ENQUETE PUBLIQUE PREALABLE A L'AUTORISATION ENVIRONNEMENTALE CONCERNANT LE PROJET DE CREATION DE LA LIGNE 18 RELIANT LES GARES AEROPORT D'ORLY (exclue) A VERSAILLES-CHANTIERS

A - RAPPORT

Enquête publique conduite en mairies de Palaiseau, Versailles, Magny-les-Hameaux, Antony, du 11 juin au 10 juillet 2018

Commission d'enquête

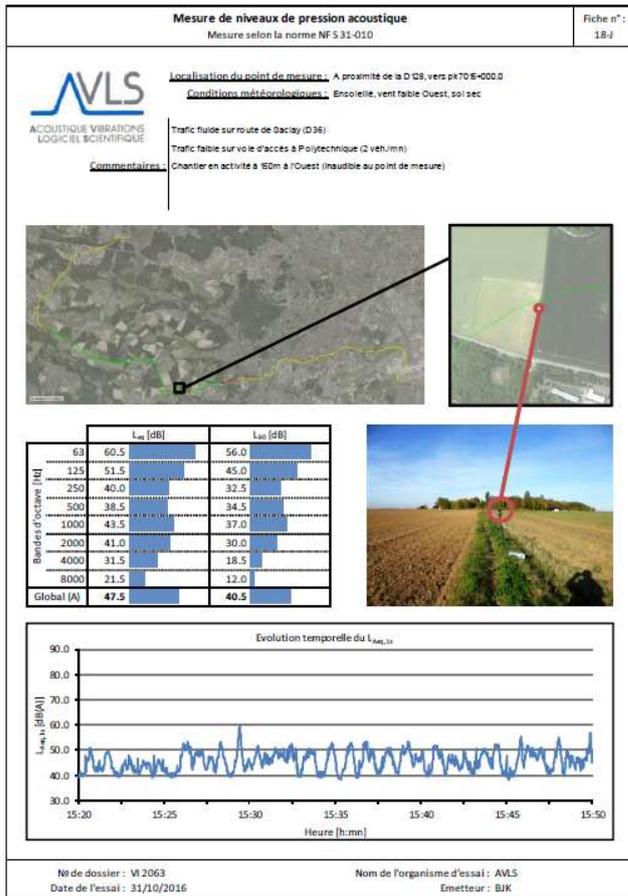
Dans le cadre du point de mesure n° 17 (n° 2731, M. Valli) dont le L_{Aeq} de nuit est anormalement élevé du fait d'une activité de transport inhabituelle au moment de la mesure (identifiable par des pics d'émissions sonores sur la courbe d'évolution temporelle), la SGP a choisi de considérer une ambiance sonore modérée malgré ce résultat (voir volet II, chapitre 7 « Acoustique », page 150, du mémoire en réponse à l'avis de l'Autorité environnementale). Ce choix est le plus favorable pour le riverain, puisqu'il impose de respecter des seuils réglementaires plus contraignants.

Les fiches de résultats présentées dans le volet F « Annexe du dossier » (annexe 5, pages 279 et suivantes) permettent la caractérisation de l'état initial acoustique de l'aire d'étude. Elles ont été établies dans le respect de la réglementation française (code de l'environnement) et des normes de mesurage en vigueur (norme NF S 31-010 de décembre 1996 « Caractérisation et mesurage du bruit dans l'environnement - Méthodes particulières de mesurage »).

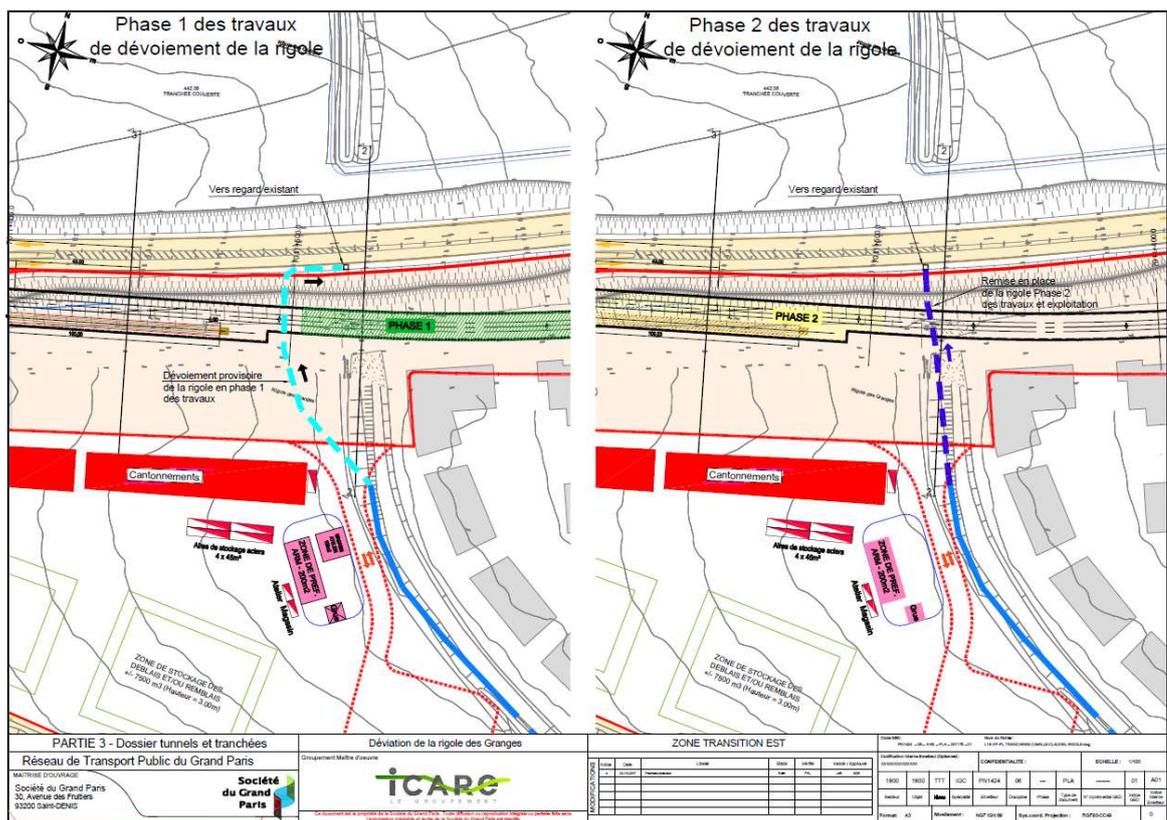
Des investigations spécifiques ont été conduites par la SGP sur les trois rigoles concernées par la ligne comme le souligne l'Autorité environnementale dans son avis (page 17). Leurs résultats sont intégrés au dossier d'enquête.

L'implantation en viaduc de la ligne 18 sur le plateau de Saclay évite d'une manière générale que l'infrastructure interfère avec le réseau de rigoles, et des mesures spécifiques sont prévues pour les cas particuliers des rigoles de Corbeville et des Granges.

Deux franchissements sont prévus au niveau de la rigole de Corbeville pour la piste d'entretien au moyen de petits ouvrages (ponts cadre) qui seront mis en place dès la phase chantier. Ces ouvrages sont dimensionnés pour ne pas empiéter sur le lit de la rigole et ne constituent pas un obstacle à l'écoulement des eaux, ni un obstacle à la continuité écologique.
